Corbeil-Essonnes, le 27 octobre 2023

Objet : Cirque de l'Essonne / travaux d'aménagement

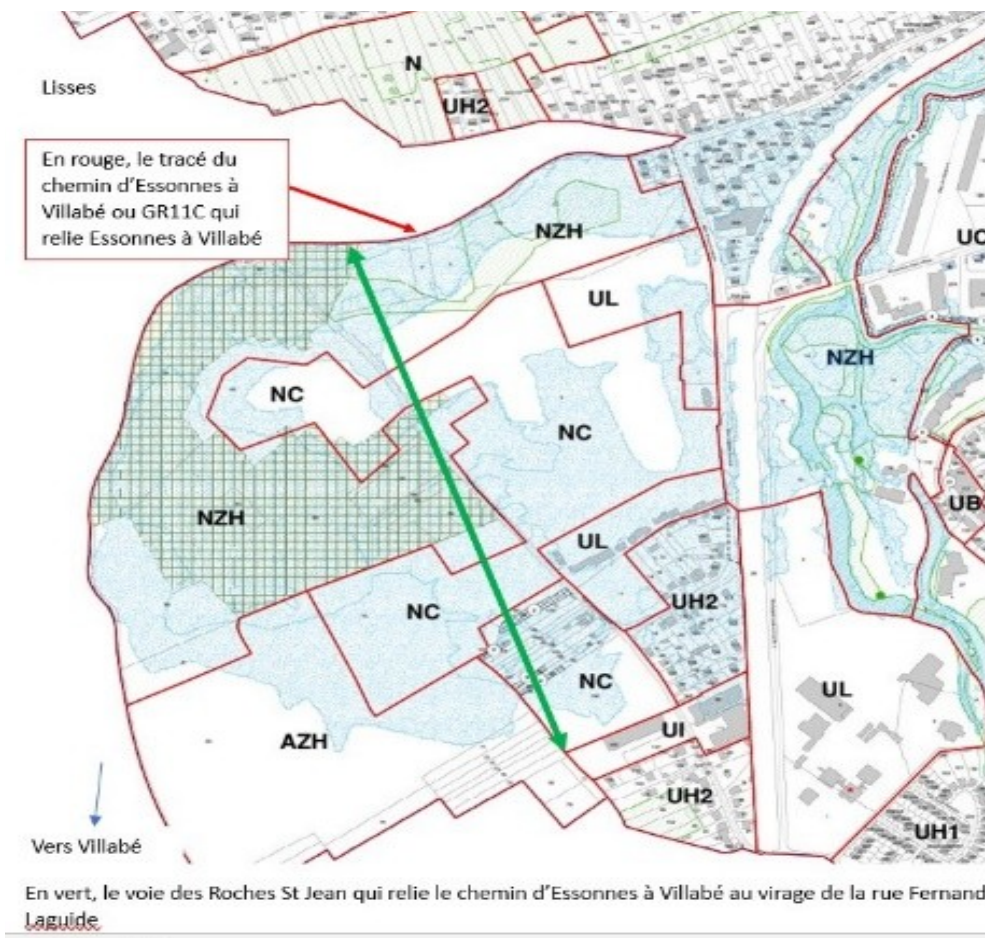
- De plus, les données pluviométriques ne comprennent pas les données de ces 10 dernières années (p. 21 à 24 de l'étude de fonctionnement hydraulique / données pluviométriques / 3.1.1 précipitations moyennes ; données relevées sur la période 1948-2009)

C'est méconnaître la crue centennale de la rivière Essonne en 2016 et les inondations de 2018, et donc les évolutions probables de la pluviométrie dues au changement climatique.
